Připomínky a poznámky k revizi TP97 za IGS-CZ

S většinou navrhovaných změn v „Podklad pro jednání technické redakční rady pro aktualizaci“ souhlasíme. Body, na které máme jiný názor uvádíme v textu níže. Kromě nich doplňujeme ještě další náměty změn, které vyplynuly z pracovního jednání technické komise IGS-CZ dne 27.8.2008.

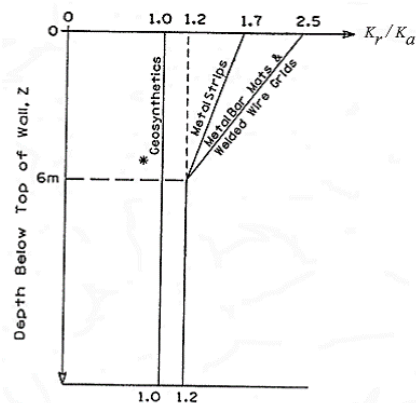
– tab. 3 – nejednoznačnost součinitelů – co přesně vyjadřují gama s, gama p – něco nového oproti eurokódu? – cožpak se nebude vycházet z $\varphi_d = \arctan(\tan\varphi_k/\gamma_\varphi)$

Obr. C.14 – Čelní pohled na stěnu

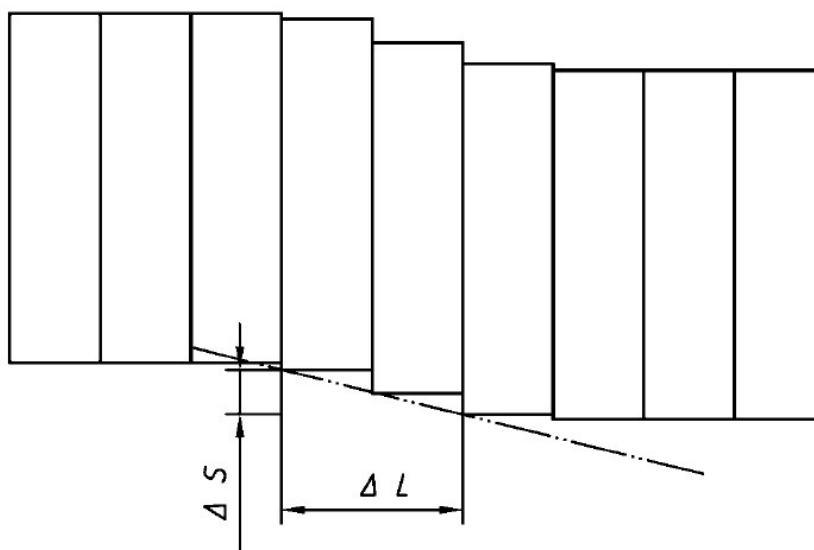
přetvoření líce výztuhy ... Jsou uvedeny přetvoření 0.5% , 2% a 5%. Odkud byly převzaty, jak se k nim bylo dospělo?

Usuzujeme z citace ČSN EN 14475, že byly asi převzaty z tab. C1 až 12. a to ze sloupce „rozdílného sedání“. Právě v tomto sloupci se objevují tyto hodnoty.

Obecně k definování míry přetvoření – nový návrh: maximální přetvoření po délce výztuhy nesmí překročit x%.
